CORD	REV	REVISION RECORD	AUTHORITY	DATE
	A	PRODUCTION RELEASE ECO 3636	W.C.	12-94
	B	ECO 3694	H M	3-95
	C	ECO 3698	H.M.	3-95
	D	ECO 3704	H.M.	3-95
	E	ECO 3756	H.M.	3-95
	F	ECO 3800	H.M.	5-95
	G	ECO 3807	H.M.	5-95
	H	ECO 3812	H.M.	5-95
	I	ECO 3826	H.M.	5-95
	J	ECO 3922 SS-236-056 (IRFZ11) REF DES Q6 Q7 Q10 Q11 HAS BEEN REPLACED BY SS-0967-056 (IRF242)	H M	8-95

DWN	C.C.	11-94	ROCKFORD FOSGATE DIVISION CORPORATION TEMPE AZ	
CHK	C.C.	11-94		
ENGR	C.C.	11-94	TITLE P100 TOPAZ POWER SUPPLY	
APVD	C.C.	11-94		
APVD			SIZE B	SHEET 1 OF 3
MATL/FS			FILE NAME SCH0765E	PART NO. SCH-0765E REV J

DWN	C.C.	11/94	ROCKFORD FOSGATE CORPORATION DIVISION TEMPE AZ	
CHK	C.C.	11/94		
ENGR	C.C.	11/94	TITLE P100 TOPAZ LEFT CHANNEL	
APVD	C.C.	11/94		
APVD			SIZE B	SHEET 2 OF 3
MATL/FS			FILE NAME SCH0765E	PART NO. SCH-0765E REV J

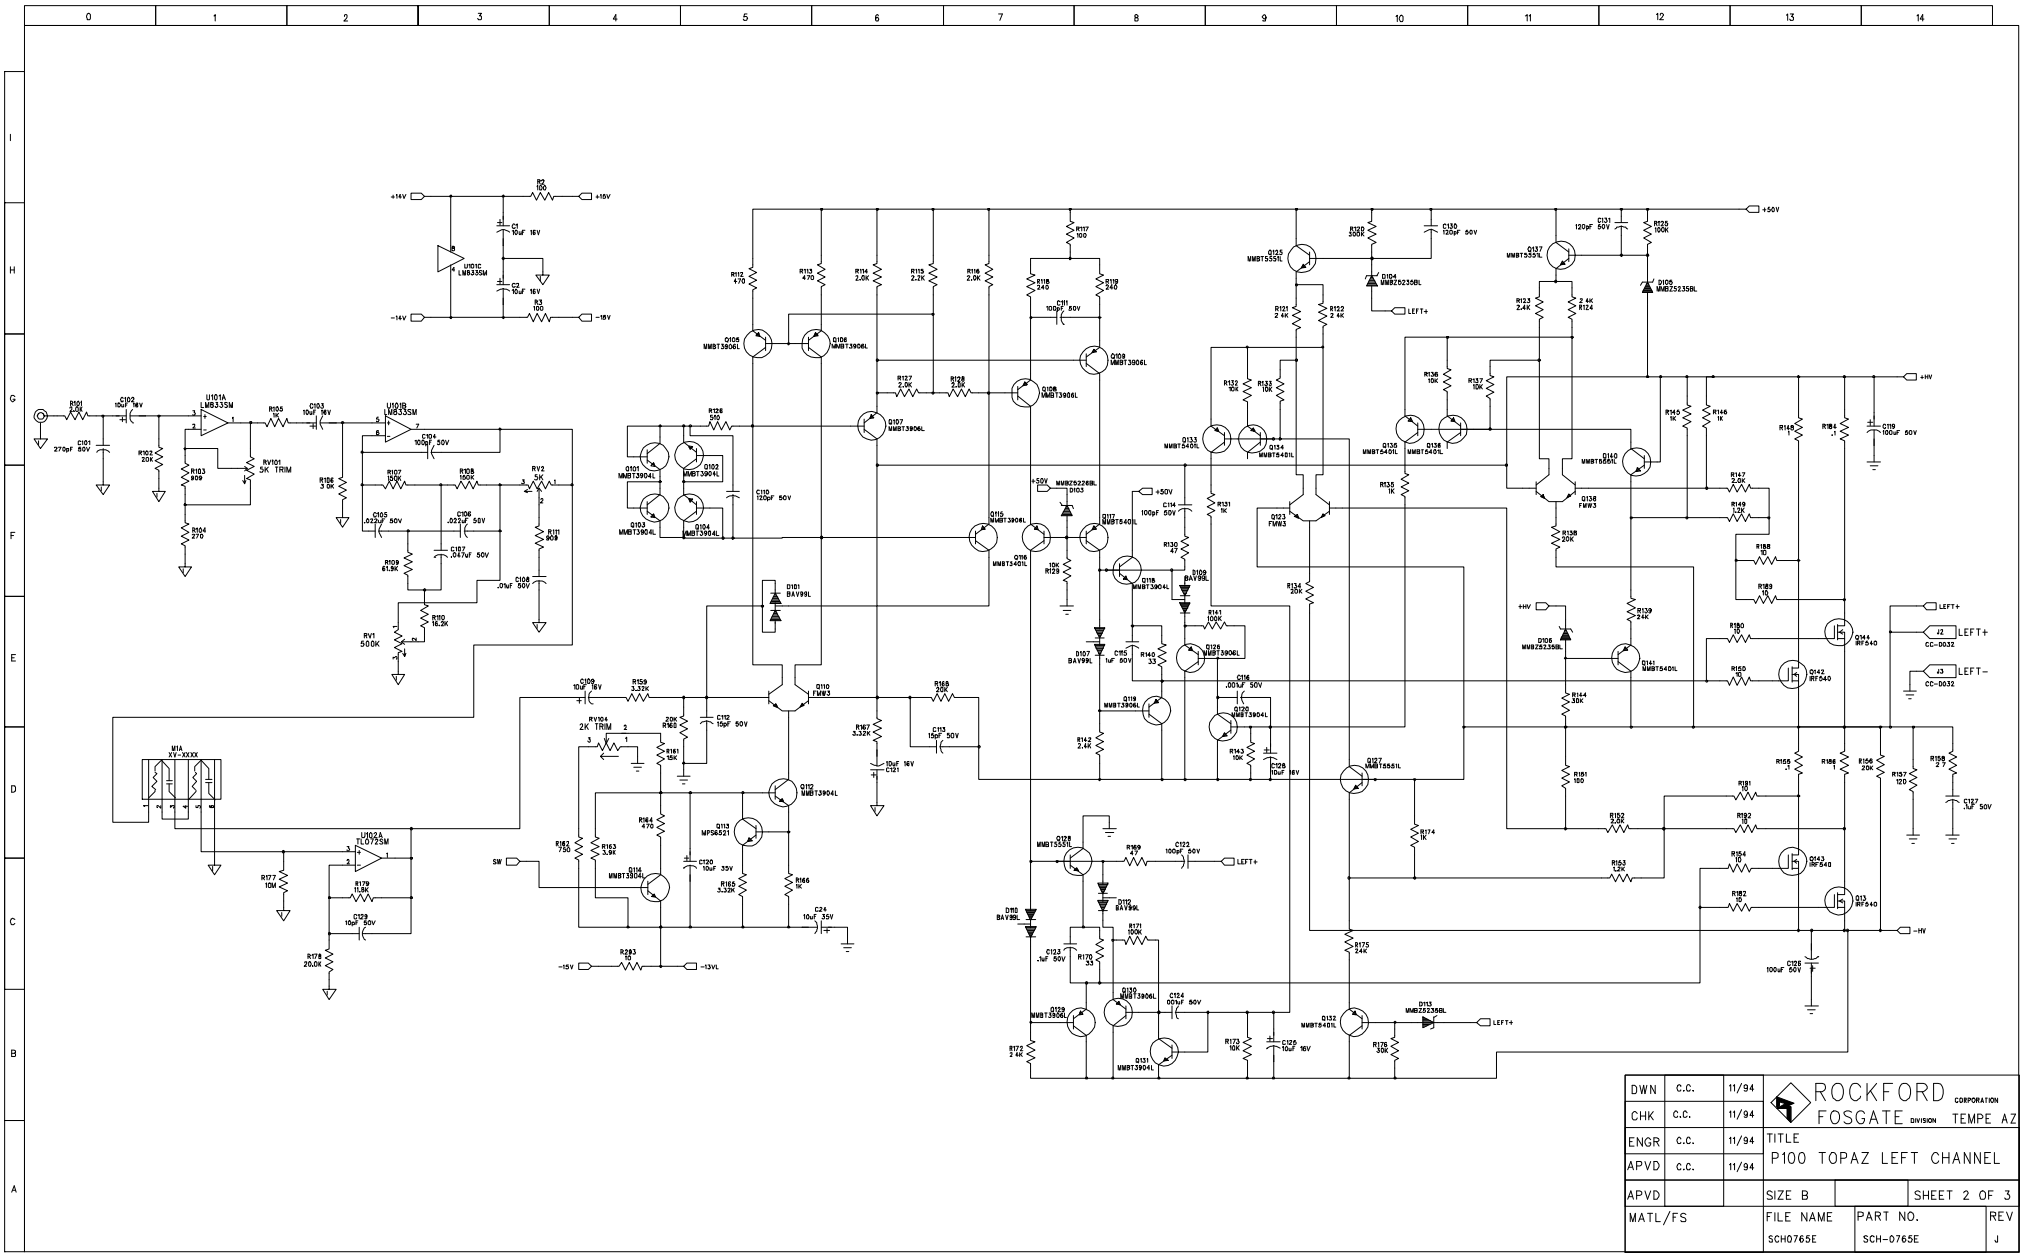
SUBSTITUTE PART # SS-0274 (HARRIS IRF540)
FOR REF DES Q142 143 144 146
242 243 244 246
PER ECO 3698

PART # RW/10-101B (100 OHM 5%) HAS BEEN
REPLACED. REF DES R293 294
NEW PART # RW/10-100B (10 OHM 5%)
PER ECO 3694 & 3704

CDS-104CCDC (.1UF 50V) HAS BEEN
REMOVED. REF DES C118 218
PER ECO 3800
